臺南市政府 書函

主旨：檢送本府103年1月23日召開「臺南市政府建造執照及雜項執照簽證項目抽查復核小組」103年度第1次復核會議會議紀錄1份，請查照。

103 年「台南市政府建造執照及雜項執照簽證 項目抽查復核小組」第一次會議

整體造型連續式裝飾板 圖例一

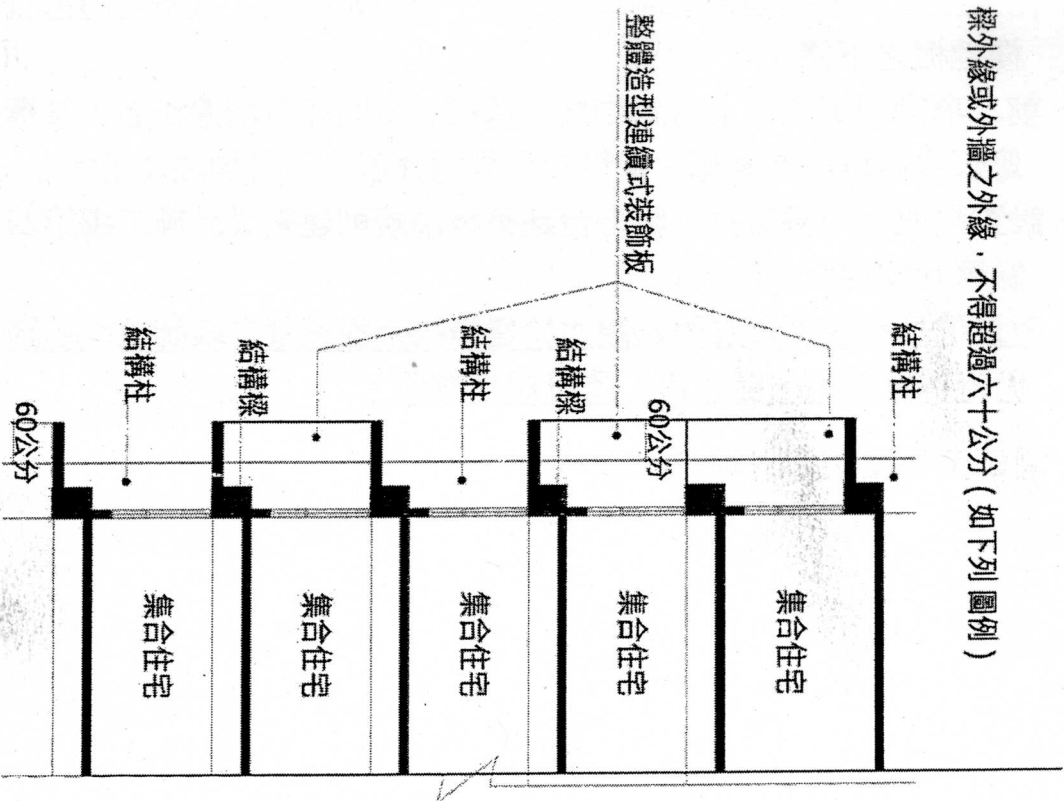
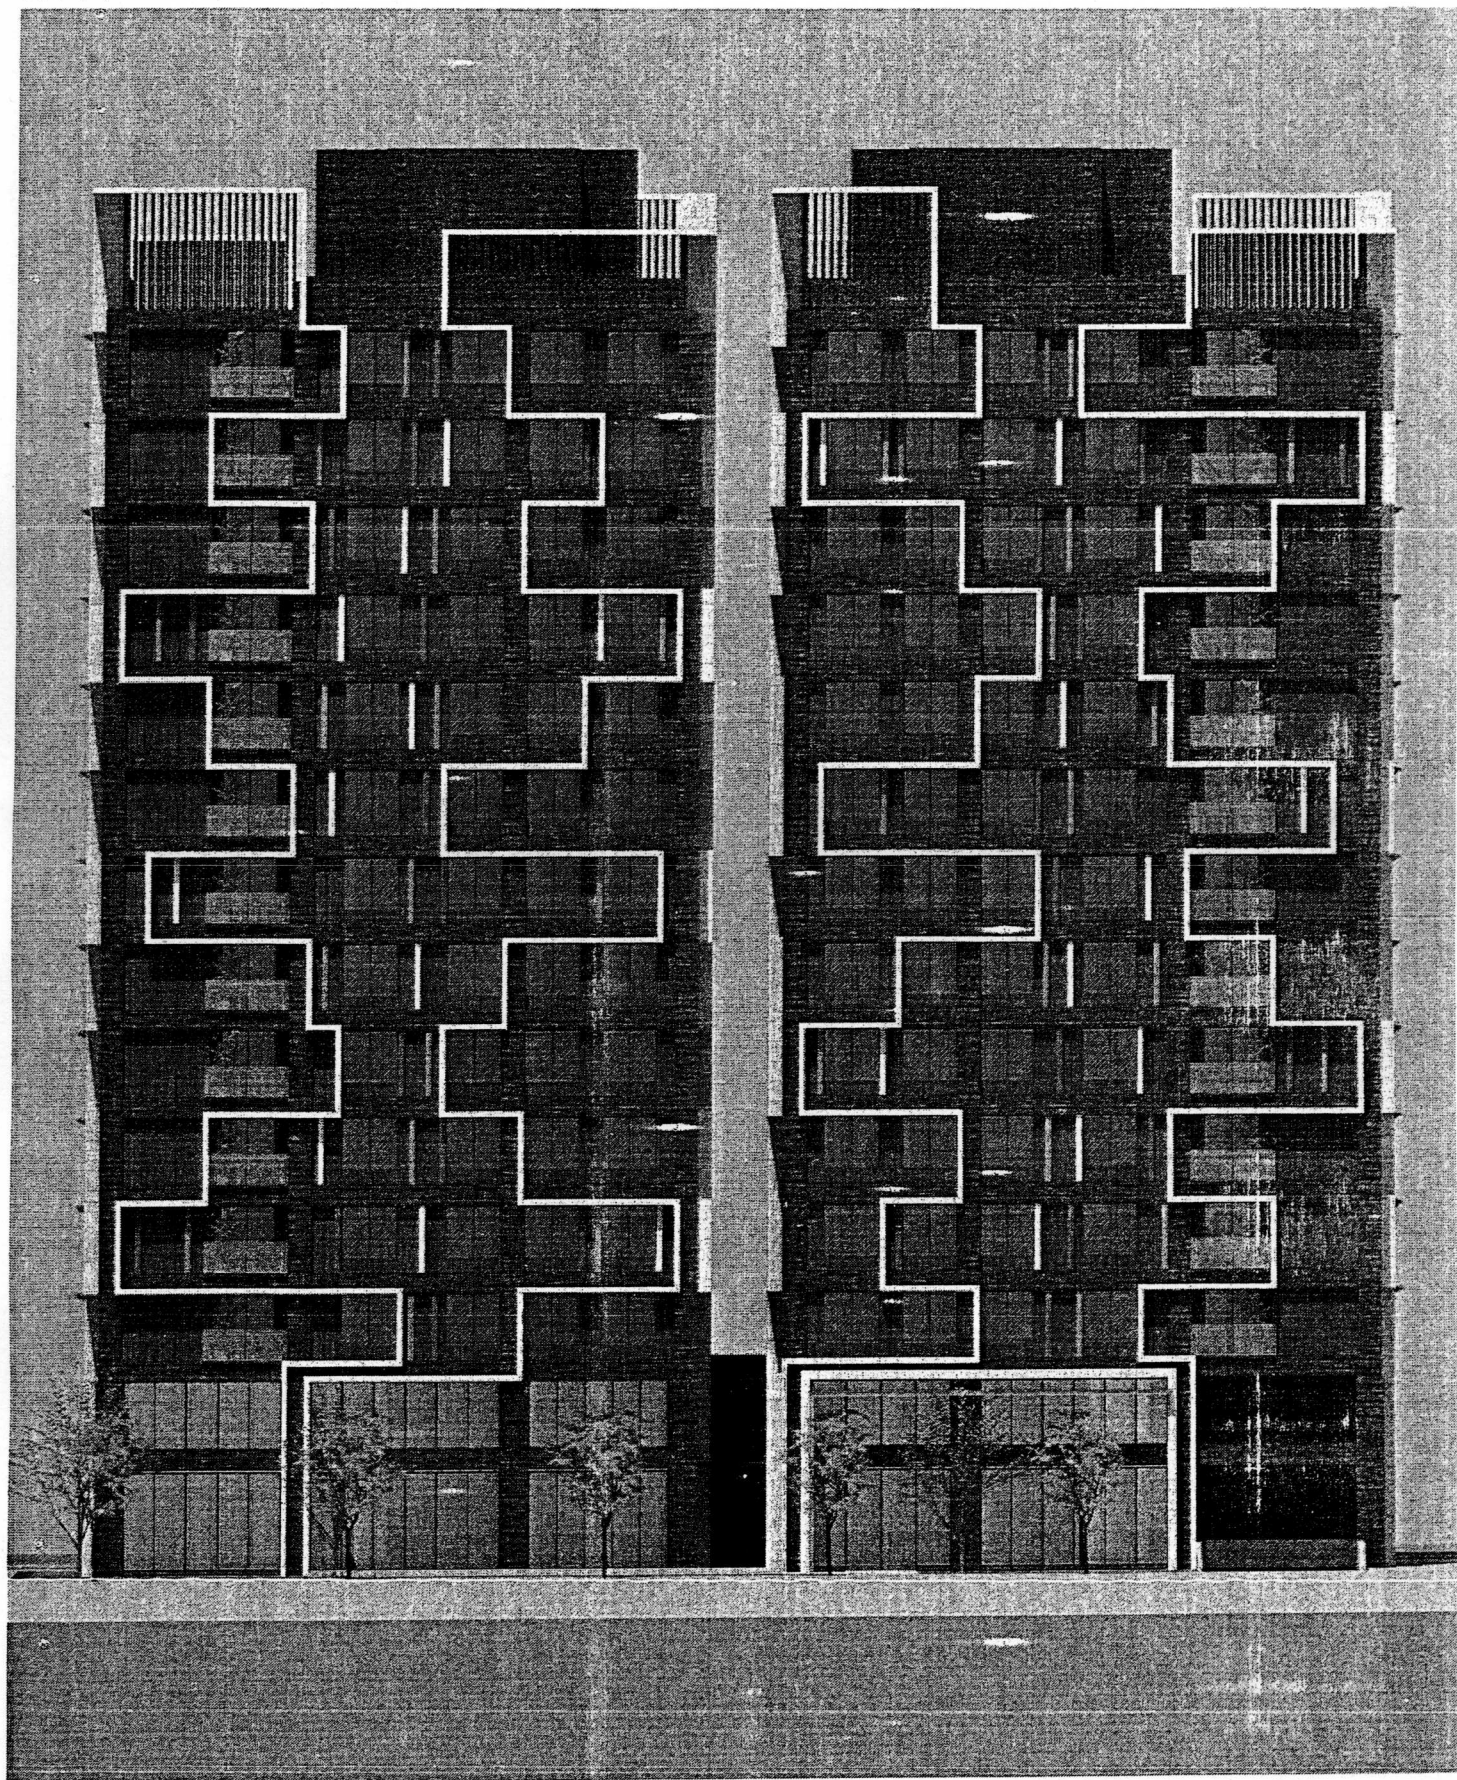
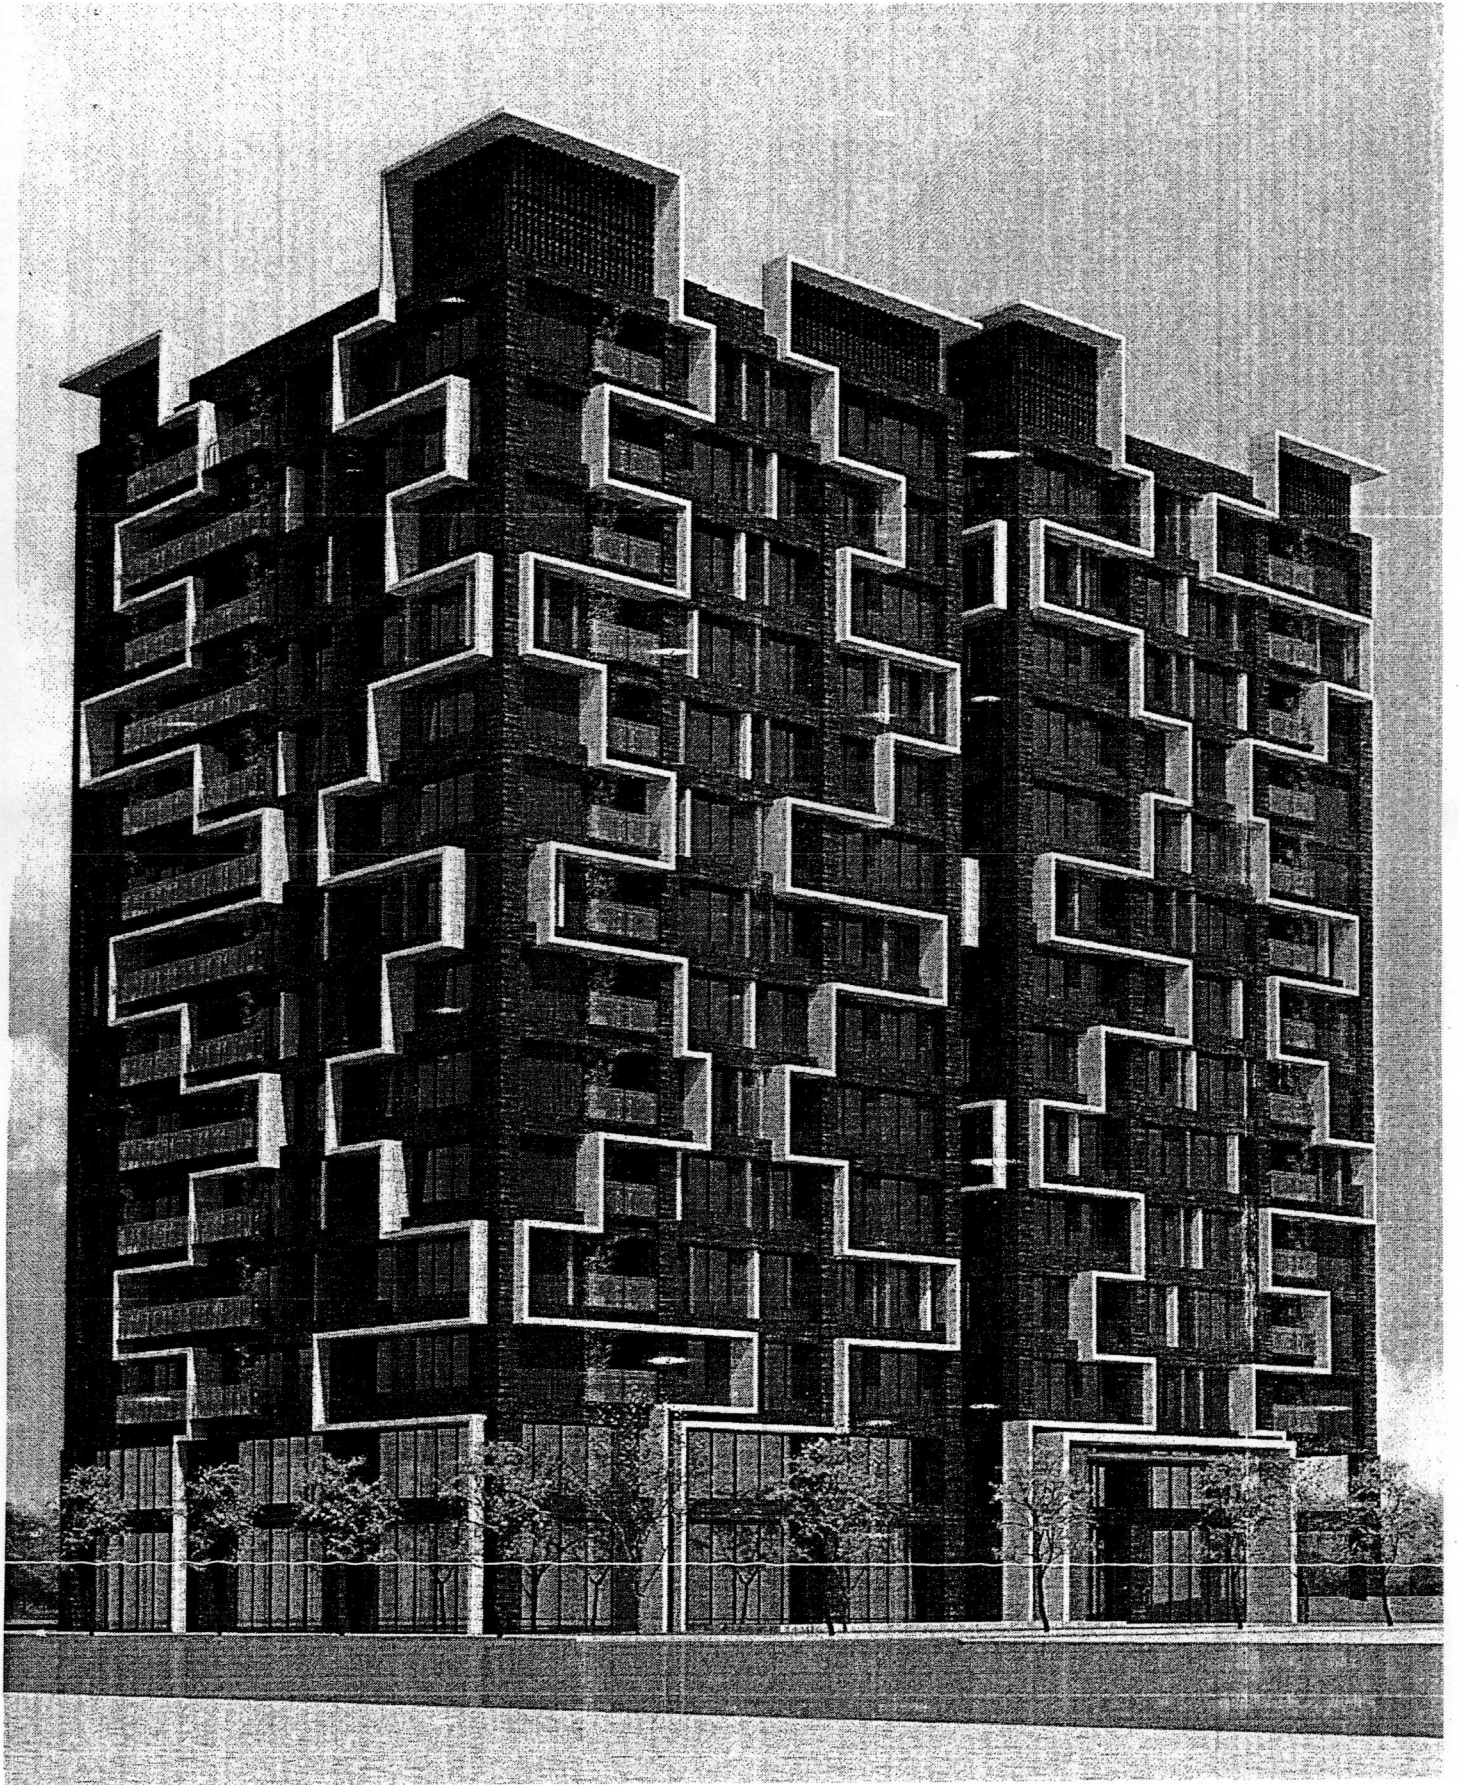
- 一、依100年4月15日台內營字第1000802259號函(附件一)規定，「…五、考量建築物造型及立面景觀而於建築物外牆設置之裝飾板或裝飾物，仍依各直轄市縣(市)政府規定辦理。」
- 二、本案建築物外牆設置之整體造型連續式裝飾板(附件二)，是否符合該函所述考量建築物造型及立面景觀而於建築物外牆設置之裝飾板或裝飾物？
- 三、以上，敬提至「臺南市政府建造執照及雜項執照簽證項目抽查復核小組」會議審議檢討。

台南市建築師公會意見：本案例外觀白色折板純粹為建築物外牆設置之裝飾板以折板設計概念呈現之建築語彙，應符合100年4月15日台內營字第1000802259號函(附件一)規定，「…五、考量建築物造型及立面景觀而於建築物外牆設置之裝飾板或裝飾物，仍依各直轄市縣(市)政府規定辦理。」

整體造型連續式裝飾板 突出於建築物結構柱、樑外緣或外牆之外緣，不得超過六十分公分（如下列圖例）

緊急昇降機排煙室標示為 "梯廳(排煙室)"

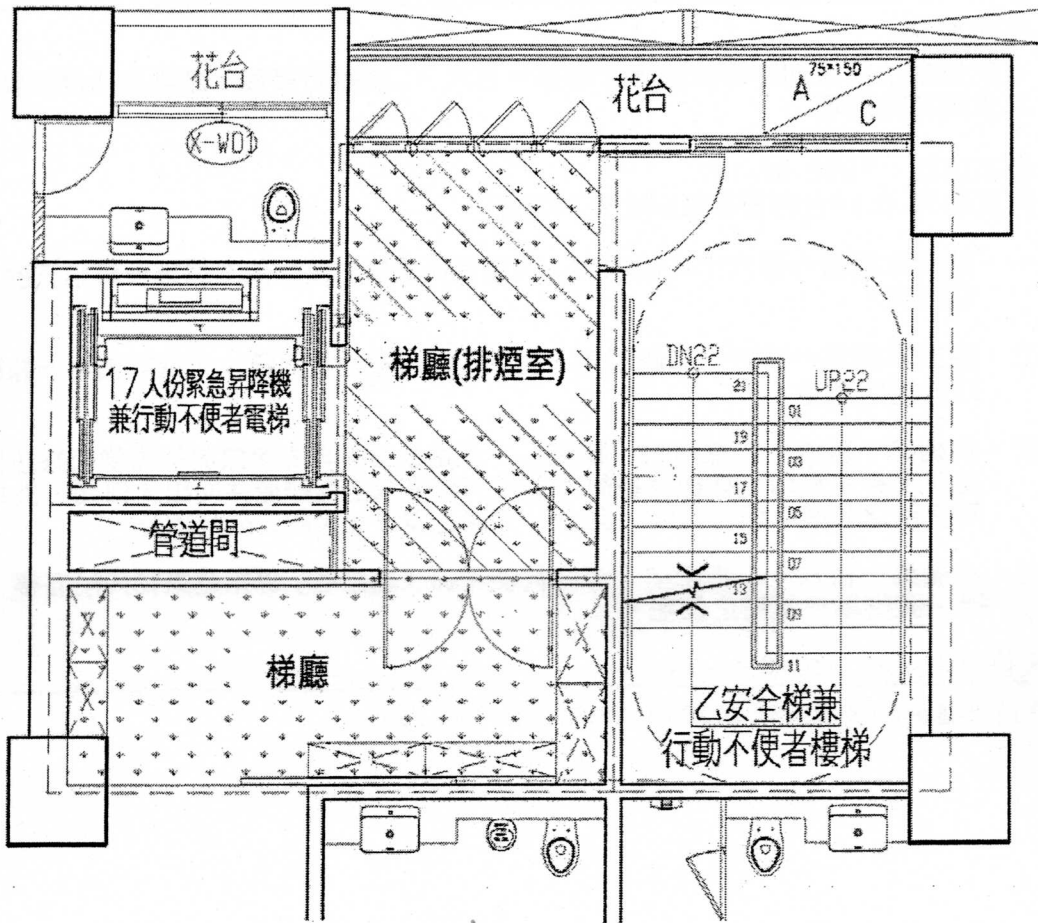
三、 為配合前述第一款昇降機間之梯廳、第二款緊急昇降機之排煙室法規之選擇適用，於設計案圖面中，該空間用途是否得以標示為「梯廳(排煙室)」，以便後續相關容積計算及消防法規檢討之作業，敬提至「臺南市政府建造執照及雜項執照簽證項目抽查復核小組」會議審議檢討。

一、 緊急昇降機及特別太平梯共用之排煙室原為梯廳的一部分，因排煙之需求功能而自梯廳空間區劃出所需面積之排煙室空間，因此該排煙室標示為梯廳（排煙室）自無不可。

一、 緊急昇降機及特別安全梯共用之排煙室兼共同使用之梯廳可標示為梯廳（排煙室）。

二、 設計者可自由選擇對其有利的方案，依第162條第一項第一款「…每層共同使用之樓梯間、昇降機間之梯廳…；其梯廳面積未超過該層樓地板面積百分之十部分，得不計入該層樓地板面積。…」，或依第162條第一項第二款條文「…特別安全梯與緊急昇降機之排煙室及…不得超過該基地容積之百分之十五。…」，檢討該空間〔梯廳（排煙室）〕得不計入容積樓地板面積適用部分。

提案九附件 a

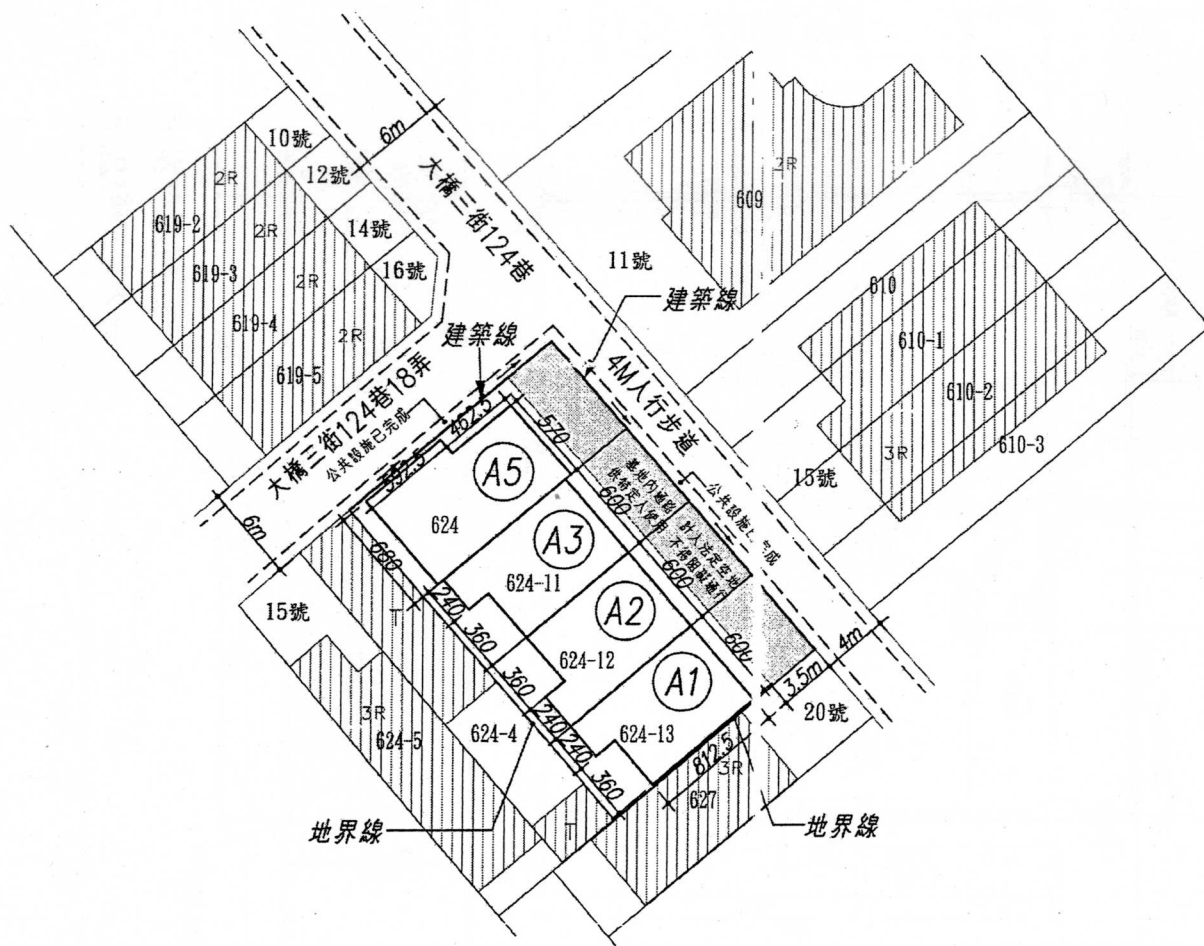
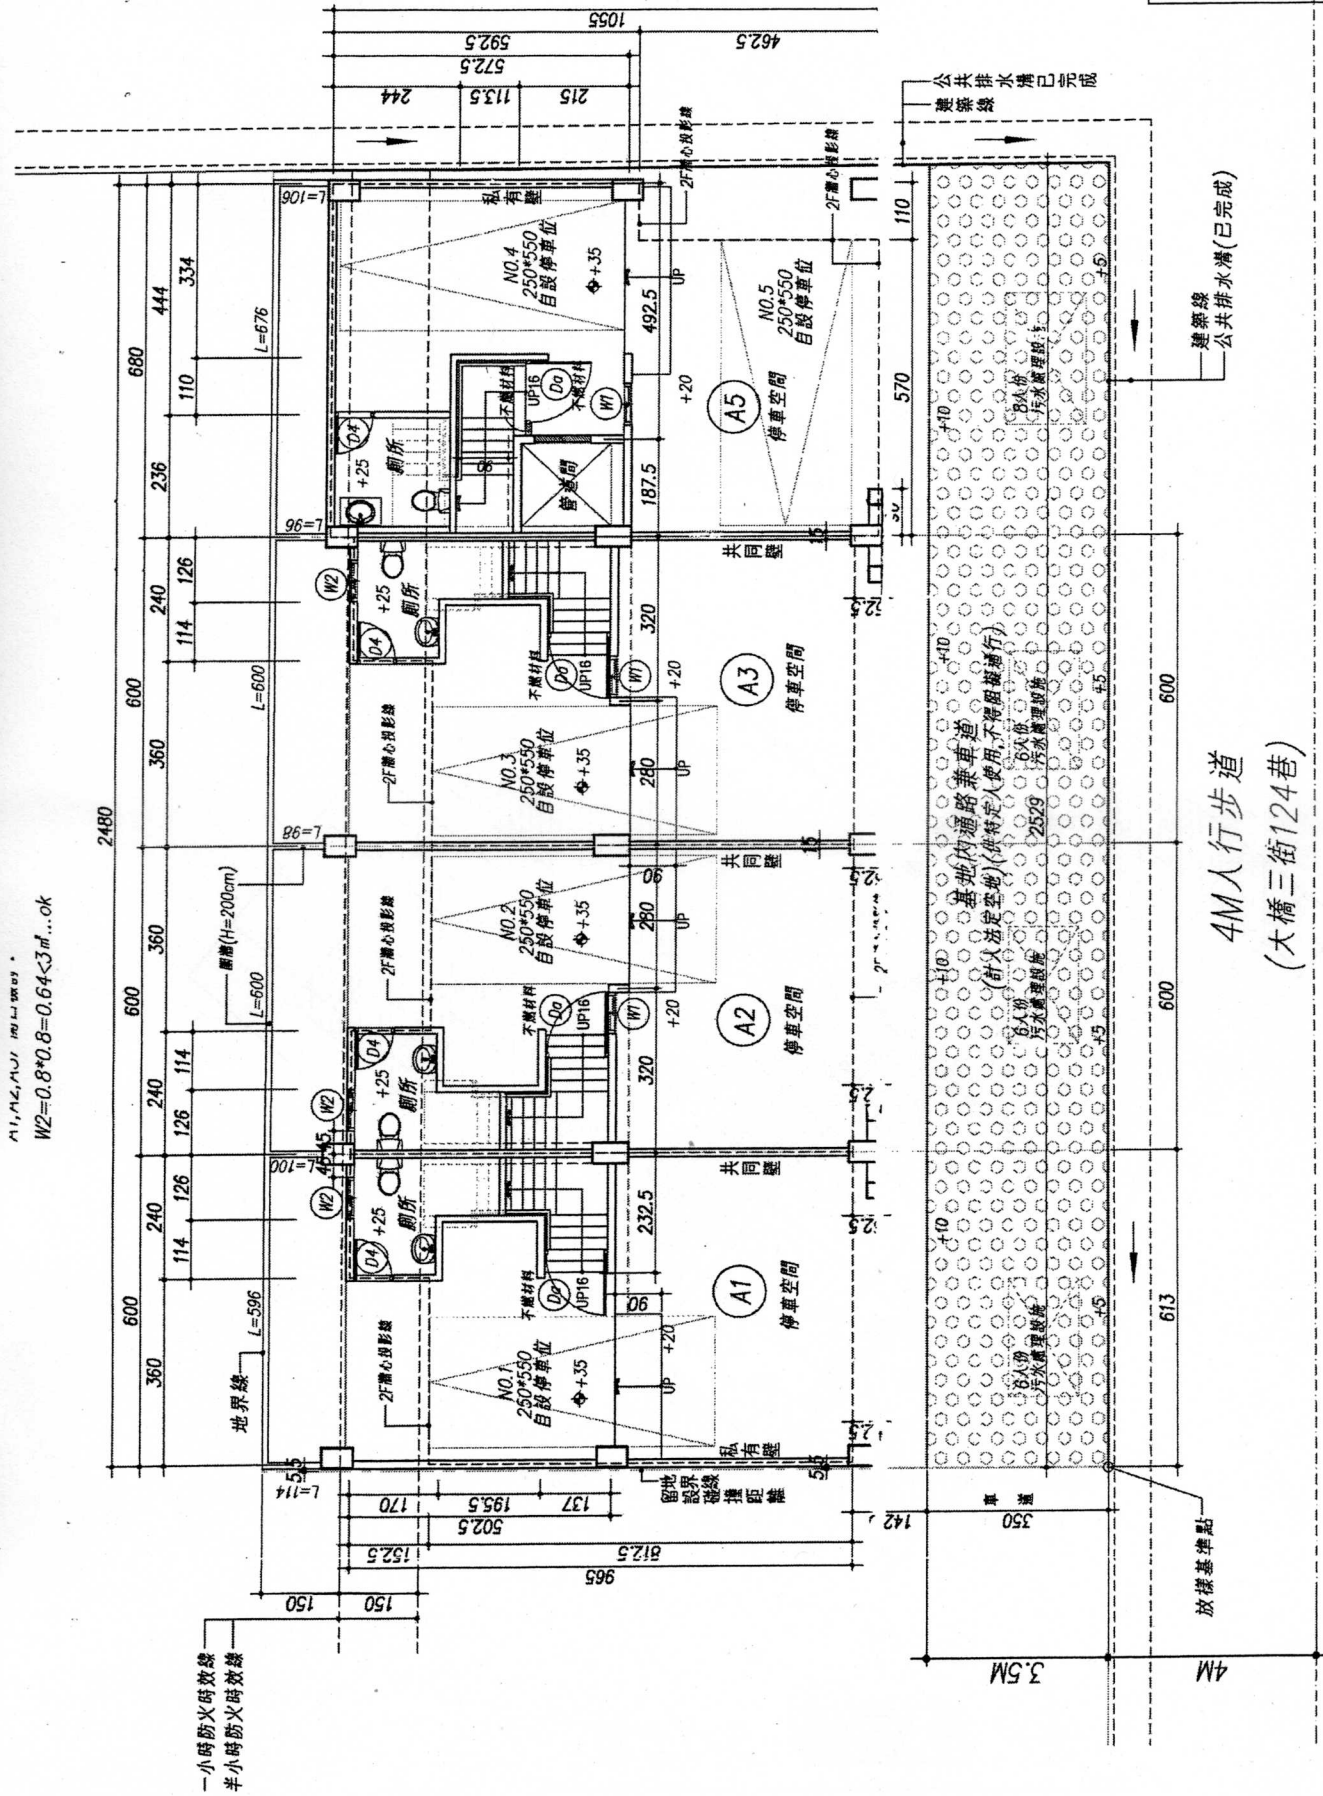
說明：如附件圖說，本案基地面臨4m人行步道，不可通行車輛，自行從建築線退縮3.5m做車道使用，依建築技術規則第163條基地內通路寬度檢討為 $4m+3.5m>6m$ （詳附件a、b）。是否可行？請討論。

- 一、各戶基地係臨接4米計劃道路之建築線，符合建築法令規定。
- 二、各戶留設之3.5米寬車道為各戶私權同意，非法所不許。
- 三、4米人行步道空間，不得作為停車空間前方之緩衝空間。

決議：依臺南縣建築師公會意見辦理。
